HT-203-3

HTTR 設工認 第 4 回申請の再申請(R2.3.30)の
コメントに係る回答
(BDBA)

日本原子力研究開発機構 大洗研究所

第4回申請の一部補正(R2.3.30)に対する確認事項 (No.11 R2/6/12)：第4編 (BDBA)

JAEA 事象の評価結果⑥ (2/3)

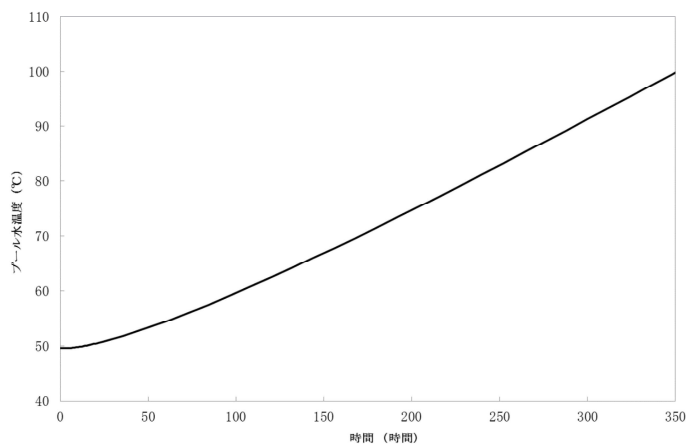
BDBA 発生時に必要となる使用済燃料貯蔵プールへの給水量は1日当たり 1.0m³であることを定量的に説明すること。

BDBA 評価時の使用済燃料貯蔵プールの初期水位から燃料頭頂部までの水の容積は約 11.6m³である。事象発生から約 15 日でプール水温度が 100℃に達し、約 19 日で水位が使用済燃料の頭頂部まで低下すると評価している(参考資料1)。

1日当たり蒸発量は、11.6m³を4日で除算した場合 2.9m³である。このため、消防自動車が 1.0m³以上水槽を有していれば、1日あたり3回以上の注水を行えば使用済燃料の冠水を維持できることから、消防自動車の水槽の設計仕様を 1.0m³以上とした。

事象が発生するとプール水の温度が徐々に上昇し、約15日で100℃に達する。その後、プール水の水位は蒸発により徐々に低下し、事象発生から使用済燃料の頭頂部までのプール水の水位維持ができなくなるまでに要する時間は約19日である。水位維持できなくなった後は、貯蔵ラック表面の空気による自然対流熱伝達による冷却により、貯蔵ラックの温度上昇速度は約130℃/日となり、貯蔵ラックの強度を確保するための制限温度800℃※に至るまでに要する時間は約24日となる。

図1 夏海湖の取水位置の代表例

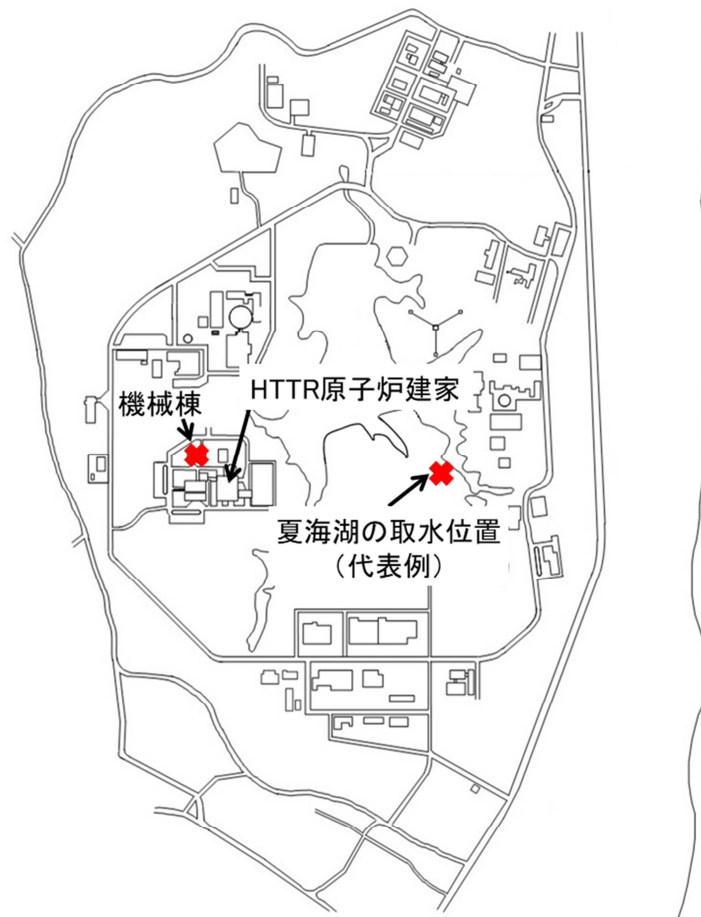
夏海湖から消防自動車までの揚水及び消防自動車から使用済燃料貯蔵プールへの注水について、消防自動車のポンプがB-2級以上であれば十分可能であることを具体的に説明すること。

夏海湖からの揚水場所の代表位置として示す図1の位置では、消防自動車はT.P.+約32m（国土地理院地図：<https://maps.gsi.go.jp/>）に駐車し、T.P.約+27mの夏海湖から揚水する。消防車の吸水口の高さ約1m を加えた、約6mの高さを揚水する必要がある。このため、設計仕様に「6.5m以上の高さを揚水できること」を追加する。
